改善箇所説明図

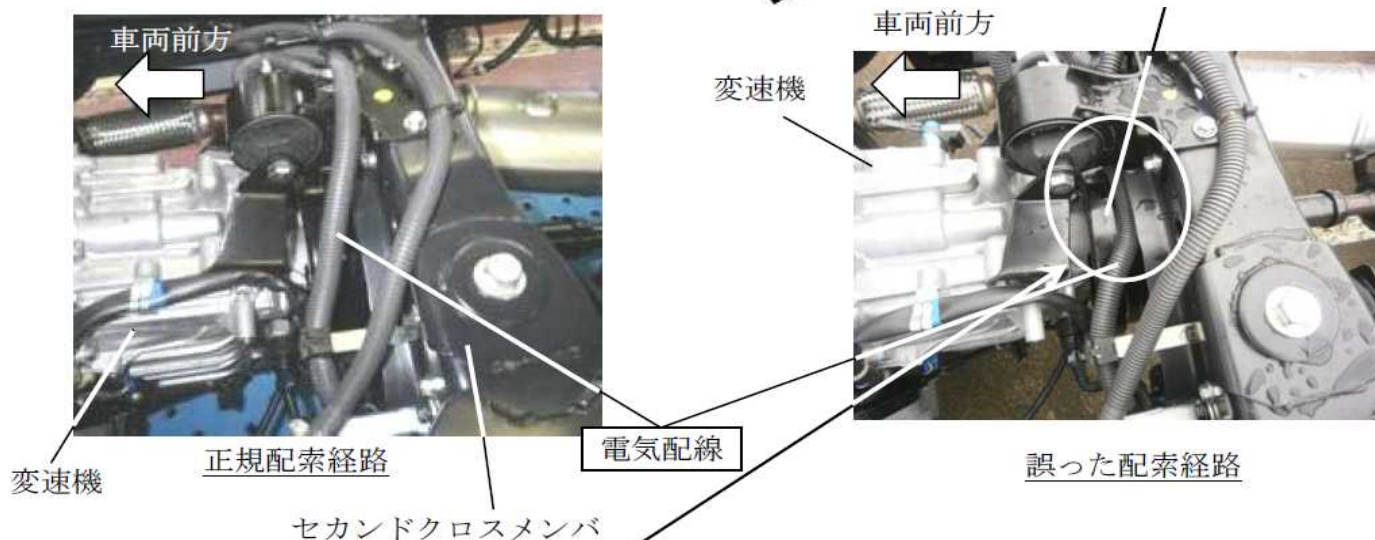
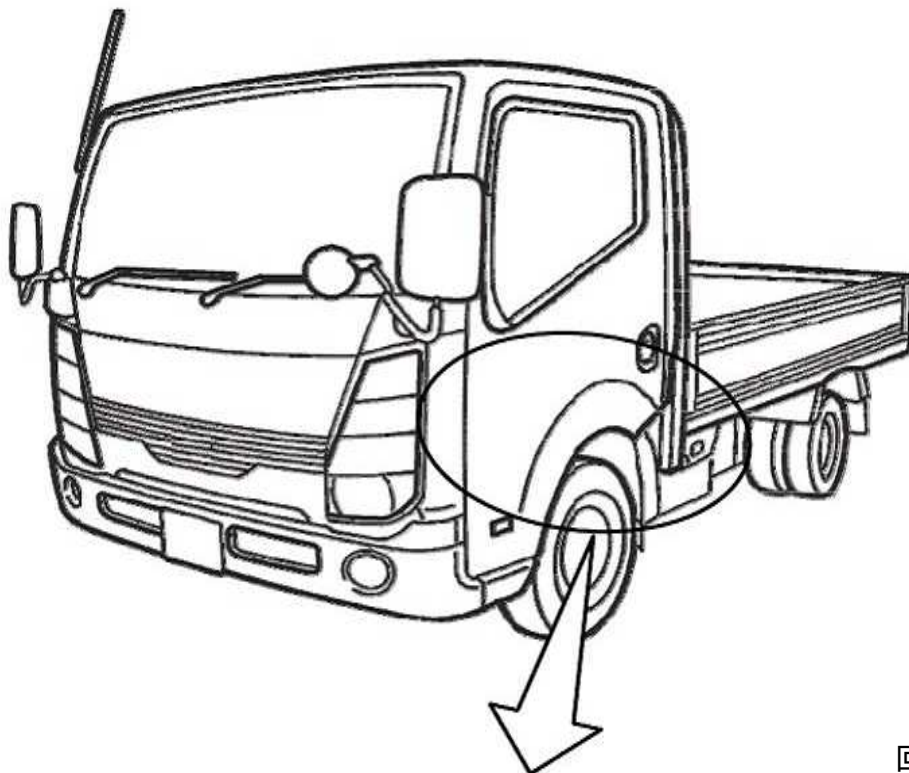
基準不適合発生箇所

6速自動変速機搭載車および5速手動変速機搭載車において、車両組み立て時のセカンドクロスメンバ部の電気配線の配索経路の指示が不適切なため、当該電気配線が変速機後部の回転部に干渉するおそれがある。そのため、そのままの状態で使用を続けると、当該配線が損傷し、最悪の場合、走行中にエンストし再始動できなくなる、または、制動灯が点灯しなくなるおそれがある。

改善の内容

全車両、当該電気配線の配索経路を正規経路に修正する。また、電気配線が損傷している場合は、電気配線を修理する。
